PROGETTO PER LA REALIZZAZIONE DI UN IMPIANTO AGRO-FOTOVOLTAICO E DELLE OPERE E INFRASTRUTTURE CONNESSE, NEL COMUNE DI BUTERA (CL) DELLA POTENZA IN IMMISSIONE PARI A 44,98 MW, DENOMINATO "BALLERINA".

RELAZIONE DI RIMODULAZIONE LAYOUT

Rif. Nota del Ministero della cultura, Soprintendenza Speciale per il Piano Nazionale di Ripresa e Resilienza prot. n. 0007207 del 29.02.2024

Figura 2. Tavola di confronto

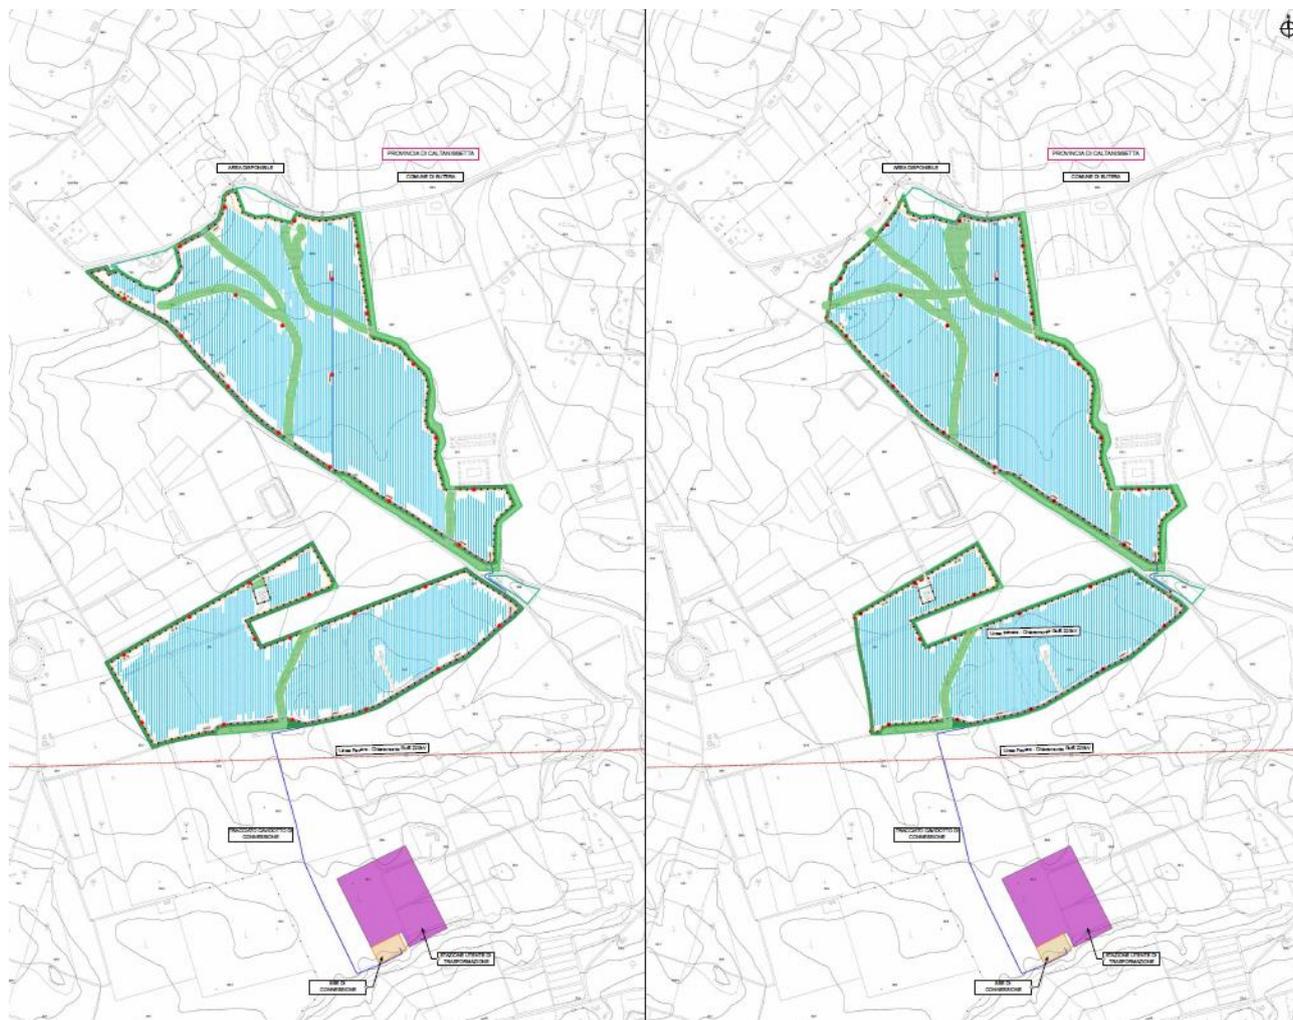
- *“Considerato che, ai sensi dell'art. 20 del D. lgs. 199/2021, così come modificato dall'art. 47 del D.L. 13/2023, l'area interessata dalla realizzazione dell'impianto non rientra per tutta la sua estensione tra le aree idonee per l'installazione di impianti fotovoltaici in quanto ricompresa in parte nella fascia di rispetto di 500 metri dall'area sottoposta a vincolo paesaggistico ai sensi dell'art. 136 del D,Lgs. 42/2004 (giusto D.A. n. 6051 del 03/05/1997 di "Dichiarazione di notevole interesse pubblico della Bassa Valle del Salso o Imera Meridionale") si richiede di elaborare una rappresentazione nelle cartografie di piano paesaggistico (Carta di Analisi, Sistema Storico-Culturale, Beni Paesaggistici e Regimi Normativi) delle opere relative all'impianto con particolare riferimento alle distanze che intercorrono tra il limite dei beni sottoposti a tutela dal D.Lgs. 42/2004”.*

In ragione di tale richiesta, si è provveduto ad una rimodulazione progettuale atta a garantire il rispetto di 500 m, previsti per gli impianti fotovoltaici, da beni tutelati ai sensi dell'art. 136 del D.lgs. 42/2003, così come predisposto ex art. 20, comma 8, lettera c-quater del D.Lgs. 199/2021, nell'ambito della classificazione delle aree idonee.

Tale rimodulazione del layout, resa necessaria per escludere l'area dell'impianto agro-fotovoltaico ricadente nell'area buffer sopra descritta, non comporta modifiche del pitch e delle caratteristiche spaziali della restante parte dell'impianto fotovoltaico. La potenza complessiva si è potuta mantenere invariata in considerazione delle nuove tecnologie fotovoltaiche, che rendono disponibili pannelli fotovoltaici più performanti ottenendo quindi la riduzione dell'area pannellata e mantenendo la potenza di 44,98 MW. Tale riduzione di area ha, inoltre, favorito l'aumento della superficie agricola.

Di seguito si riporta uno stralcio della tavola “ERIN-BU_T_08_A_D_A_I_1_Tavola di confronto”, che permette di individuare le porzioni di impianto stralciate in riferimento alla fascia di rispetto sopra richiama.
